# PONTE SULLO STRETTO DI MESSINA

## INTEGRAZIONI AL PROGETTO DEFINITIVO

<p><i>Area tematica</i></p> <p><i>Ente emittente</i></p> <p><i>Autore dell'osservazione</i></p> <p><i>Riferimento richiesta</i></p> <p><i>Titolo del documento</i></p>	<p>STUDIO D'IMPATTO AMBIENTALE</p> <p>MINISTERO DELL'AMBIENTE E DELLA TUTELA DEL TERRITORIO E DEL MARE</p> <p>COMMISSIONE TECNICA VIA - VAS</p> <p>INTEGRAZIONI ALLA RICHIESTA PROT. CTVA-2011-0004534 DEL 22/12/2011</p> <p>RISPOSTA INTERAZIONE LATO SICILIA ID S11</p>
--	---

<b>Ponte sullo Stretto di Messina</b> <b>PROGETTO DEFINITIVO</b>	
RISPOSTA INTERAZIONE LATO SICILIA ID S11	<i>Codice</i> VIAS011_F1	<i>Rev</i> F1	<i>Data</i> 30/53/2012

Figura 1 *stogramma degli afflussi falda dalla falda verso i Pantani nel dominio ampio; i valori sono negativi perché pozzi rappresentano uscite dalla falda verso i Pantani.*

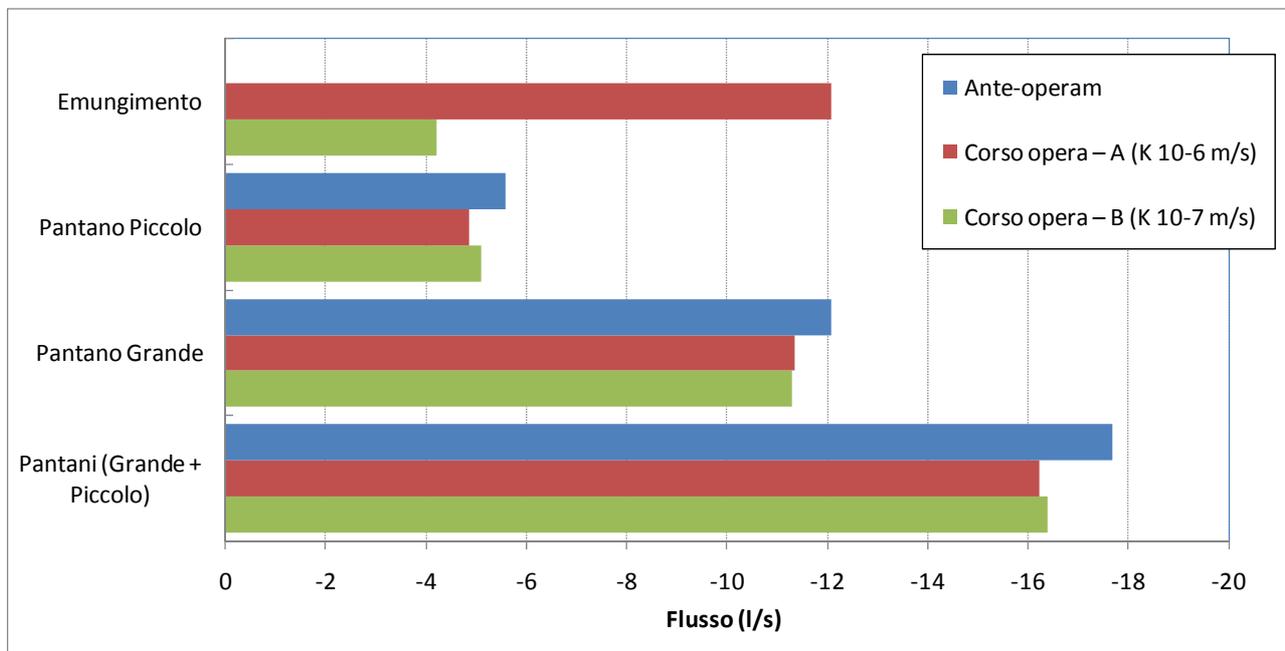
*Sono stati analizzati i bilanci di massa ottenuti dalle simulazioni A e B sul dominio ampio (confrontati con i valori dell'ante-operam di Tabella 3) ed in Tabella 10 vengono sintetizzati i risultati significativi, ossia quelli relativi alle variazioni dei flussi di scambio falda-Pantani generati dagli emungimenti. I bilanci di massa vengono presentati anche in valore percentuale rispetto alle voci di bilancio del modello nelle condizioni naturali. In Figura 31 gli stessi dati sono resi graficamente come istogramma.*

*Nella simulazione B (con tappo di fondo a permeabilità  $1 \times 10^{-7}$  m/s) le variazioni di afflussi ai laghi sono trascurabili e si attestano sugli 0,8 l/s globali (Tabella 10 e Figura 31). Anche nella simulazione A (con tappo di fondo a permeabilità  $1 \times 10^{-6}$  m/s) le variazioni di afflussi ai laghi sono minime e si attestano su 1 l/s (Tabella 10 e Figura 31).*

*Alla luce di questi dati emerge con chiarezza che, in condizioni standard di realizzazione del tappo di fondo delle fondazioni, le influenze sul regime idrogeologico dei Pantani sono irrilevanti. Variazioni di deflusso dell'ordine di quelle calcolate per questo tipo di situazione rientrano ampiamente in quelle che verosimilmente sono le normali oscillazioni stagionali del regime di deflusso in falda. In ogni caso, anche assumendo un'ipotesi più pessimistica di tappo di fondo con tenuta meno pervasiva ( $k=1 \times 10^{-6}$  m/s), le variazioni indotte sui Pantani sono basse, soprattutto quando si consideri che i laghi sono sempre e comunque collegati al mare e che: i) le variazioni di deflusso in falda possono essere compensate da minimi incrementi di scambi di acque con il mare medesimo senza grossi sconvolgimenti del regime idrologico degli specchi d'acqua poiché scambi con il mare avvengono già allo stato attuale; ii) gli impatti legati agli emungimenti in falda (cfr. § 3.5.1) sono già attualmente di ordine assai maggiore di quanto non sarà comunque l'effetto di emungimento dalle fondazioni (peraltro solo temporaneo); iii) in caso di tenuta non perfetta del tappo di fondo si potrà comunque procedere in corso d'opera a integrazioni del trattamento jet grouting con incremento della tenuta medesima.*
